# PC軌道桁について

大阪府

## 課題

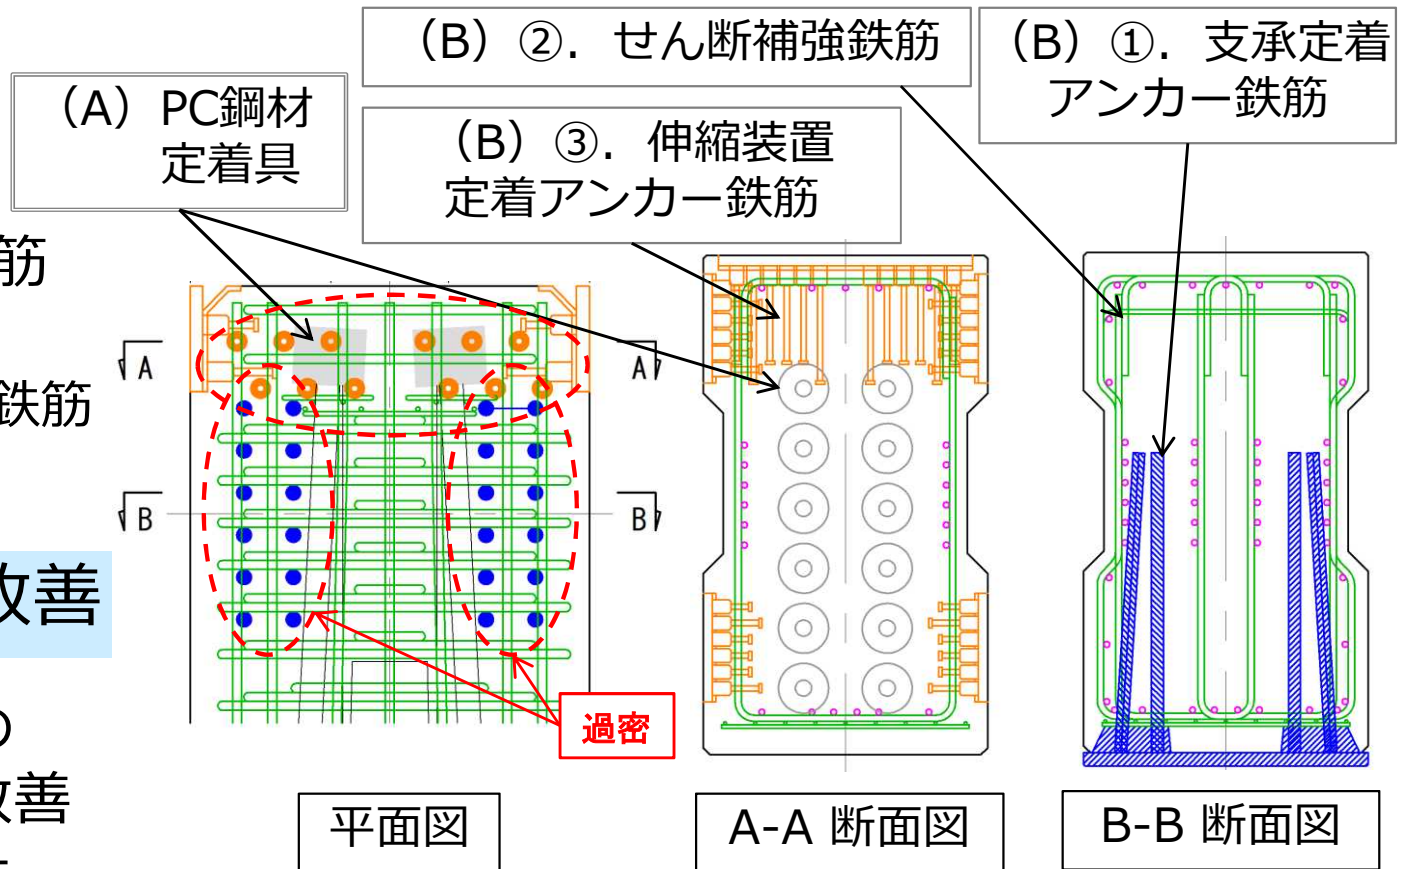
- (A) PC鋼材定着具の製造停止に伴うPC鋼材及び定着具の見直しが必要。  
(B) 桁端部において、鉄筋が過密配置であるため見直しが必要。

## (A) PC鋼材及び定着具を見直し

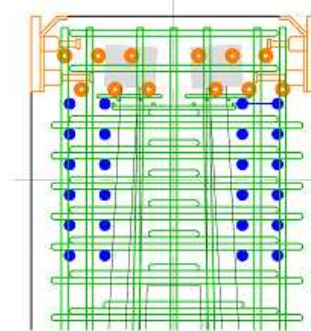
PC軌道桁（L=22m）を対象とし、必要となる鋼材本数・鉄筋配置状況等の確認を行い、最適なPC鋼材と定着具を選定した。

PC鋼材		1S28.6	7S12.7	12S12.7
桁断面				
計算本数		12本	10本	6本
鋼材配置	長所	PC鋼材本数が12本であるため構造に合わせた本数設定が可能。	PC鋼材本数が10本であるため構造に合わせた本数設定が可能。	PC鋼材本数が少ないため緊張作業が少ない。
	短所	PC鋼材配置が伸縮装置と競合する。	PC鋼材本数が多いため支承、伸縮装置、せん断補強鉄筋との干渉を確認する箇所が多い。	PC鋼材が少ないため鋼材本数の調整はできない。導入緊張力による調整となり、不経済である。
経済性	材料費	— (配置不可能)	○ (1.000)	△ (1.022)
	緊張費	— (配置不可能)	○ (1.002)	○ (1.000)

比較表 (支承定着アンカー鉄筋)

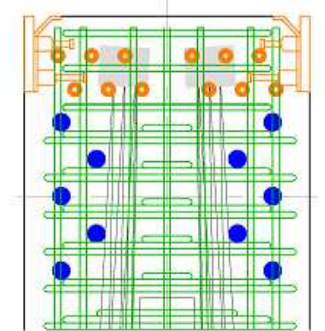
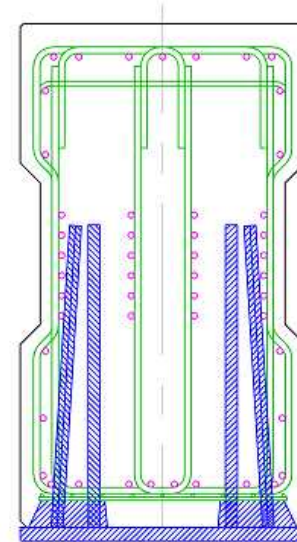
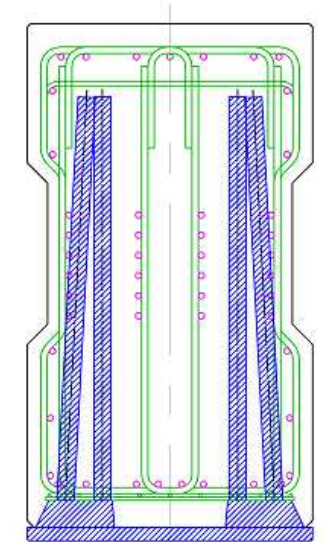
## (B) ① 支承定着アンカー鉄筋の見直し

- ・ 使用する鉄筋径を太くし、鉄筋間隔を広げる検討を行った。
- ・ その結果、下表のとおり、D51を5本使用すると鉄筋間隔を広げることが可能。
- ・ 次に、耐力照査を実施した。

鉄筋径	本数 (本)	配置間隔 (mm)	配置方法	備考
D35	12	90.0	並列	既存
D38	10	112.5	並列	
D41	8	150.0	並列	
D51	5	112.5	千鳥	改善案

支承定着アンカー鉄筋について、構造的、施工性及び経済性を考慮し、最適となるものを選定する。比較の結果、D51×5本（千鳥配置）が最適であると判定した。

### 耐力照査結果表

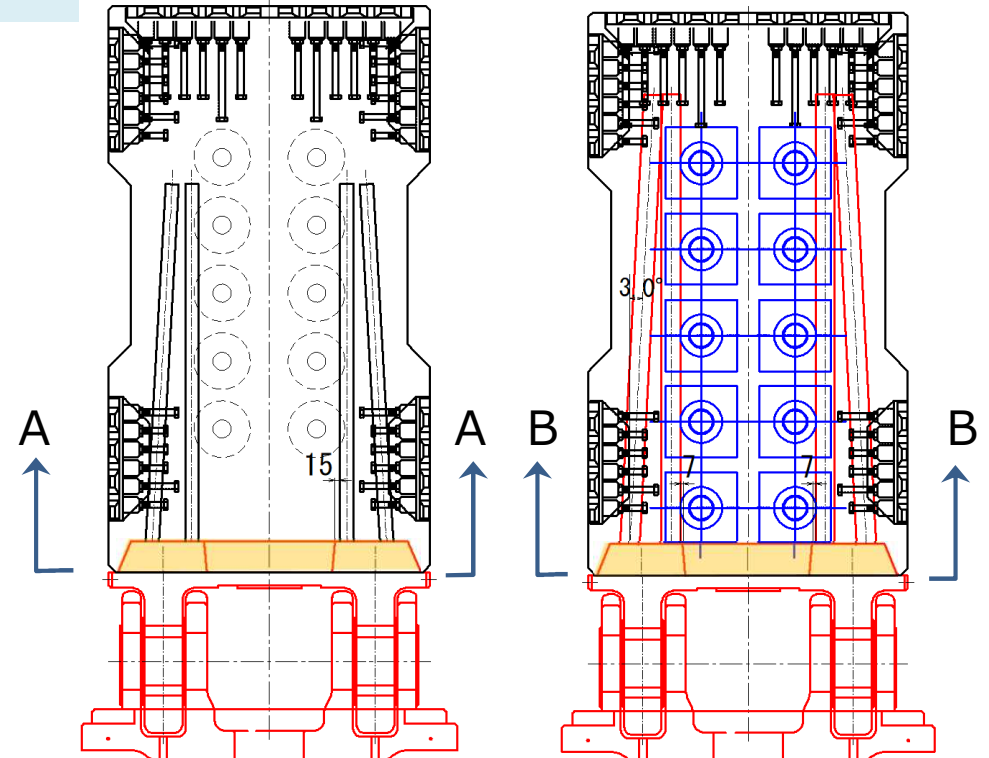
D51を5本使用する場合の  
耐力照査等の結果は、下表のとおり。

せん断応力度	計算値 (N/mm <sup>2</sup> )	制限値 (N/mm <sup>2</sup> )	判定
D35	114	< 153	OK
D38	115	< 153	OK
D41	123	< 153	OK
D51	130	< 153	OK

付着応力度	計算値 (N/mm <sup>2</sup> )	制限値 (N/mm <sup>2</sup> )	判定
D35	1.8	< 3.0	OK
D38	1.8	< 3.0	OK
D41	2.1	< 3.0	OK
D51	2.0	< 3.0	OK

転倒モーメントに 対する必要鉄筋量 (1本当り)	必要値 (mm <sup>2</sup> )	配筋値 (mm <sup>2</sup> )	判定
D35	646.7	< 957	OK
D38	776.1	< 1140	OK
D41	970.1	< 1340	OK
D51	1327.1	< 2027	OK

## (B) ②せん断補強鉄筋の見直し

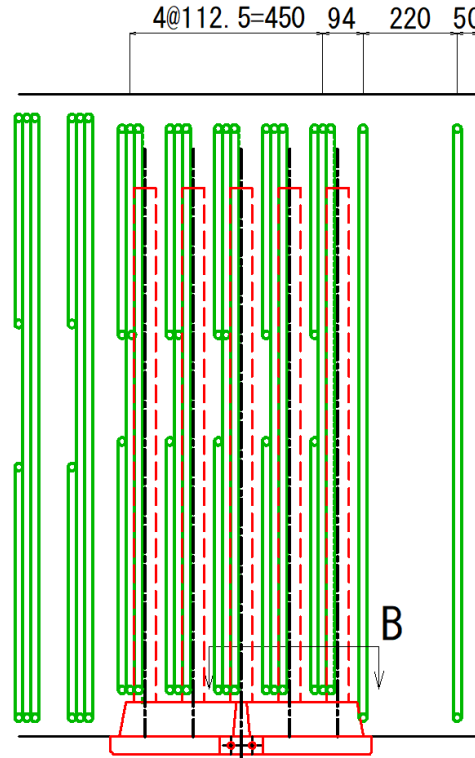
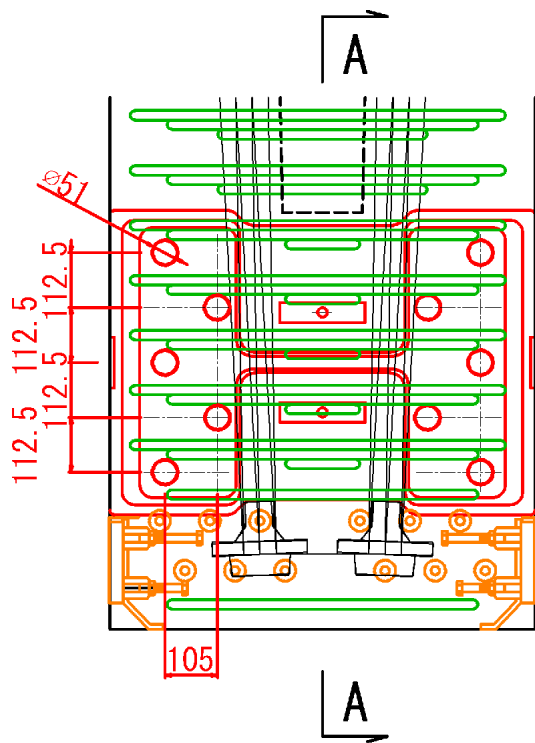
せん断補強鉄筋径は、D19から太くすると、支承アンカー鉄筋とせん断補強鉄筋の必要となる純間隔は確保出来ない。

鉄筋径	配置間隔 (mm)	支承アンカー鉄筋間隔 (mm)	実配置間隔 (mm)	純鋼材隙間 (mm)	必要鉄筋純間隔 (mm)	評価
D16	86.6	112.5 (D51配筋ピッチ)	—	13.5	20.0	NG
D19	125.0		112.5	23.5		OK
D22	168.9		112.5	17.5		NG
D25	221.1		112.5	11.5		NG
D29	280.3		112.5	3.5		NG

➡ せん断補強鉄筋は、D19を使用する。

## せん断補強鉄筋 支承アンカー鉄筋隙間確認

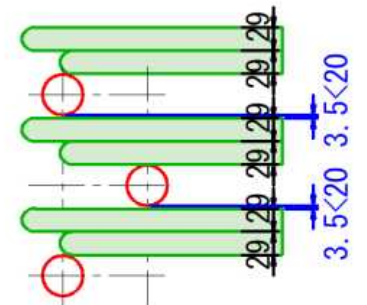
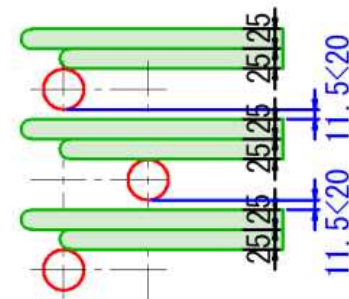
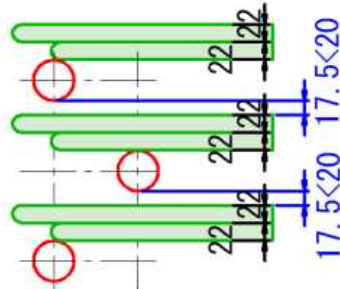
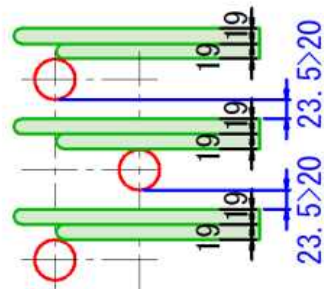
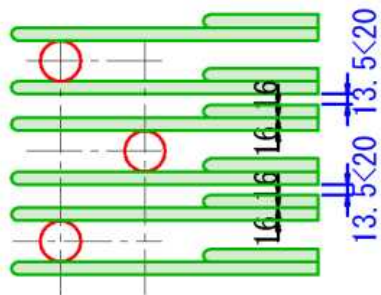
純鋼材隙間  
 $W=112.5-(51+(2\Phi))$

## (B) ③伸縮装置定着アンカー鉄筋の見直し

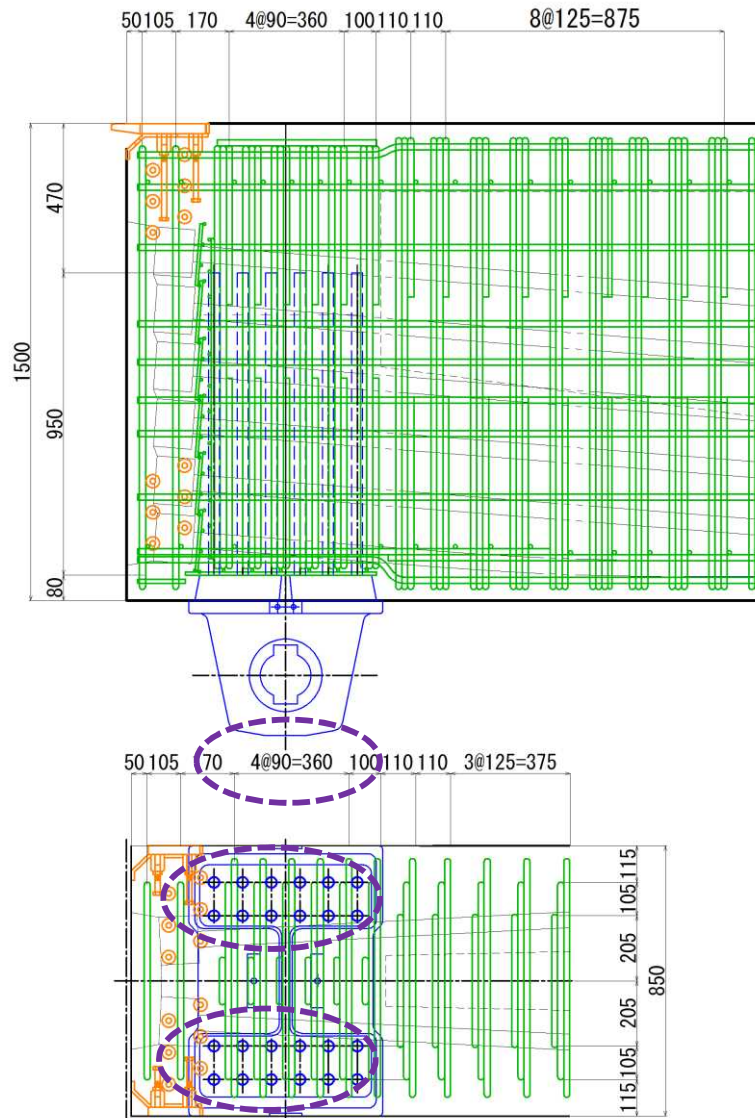
アンカーボルト固定方式と孔あき鋼板ジベル方式の比較を行った。

アンカーボルト固定方式	孔あき鋼板ジベル方式
図		
長所	<ul style="list-style-type: none"> <li>フェイスプレートが分離できるので交換可能。</li> <li>フェイスプレートを桁架設後に設置できるため、架設しやすい。</li> <li>営業線での使用実績がある。</li> </ul>	<ul style="list-style-type: none"> <li>鋼板ジベル長さが短いため、他の鉄筋と干渉しにくい。</li> </ul>
短所	<ul style="list-style-type: none"> <li>アンカー鉄筋が比較的長いため、他の鉄筋と干渉しやすい。</li> </ul>	<ul style="list-style-type: none"> <li>軌道桁と一体化するため、フェイスプレートの交換ができない。</li> <li>桁架設前にフェイスプレートを設置しておく必要があるため、架設し難い。</li> <li>孔あき鋼板が2枚で少ない。</li> <li>幅が狭い、モノレールでの使用実績がないため、荷重伝達機構等の確認が必要。</li> </ul>
評価	○	×

孔あき鋼板ジベル固定方式は、フェイスプレートが損傷した場合補修が困難であるため、採用しない。
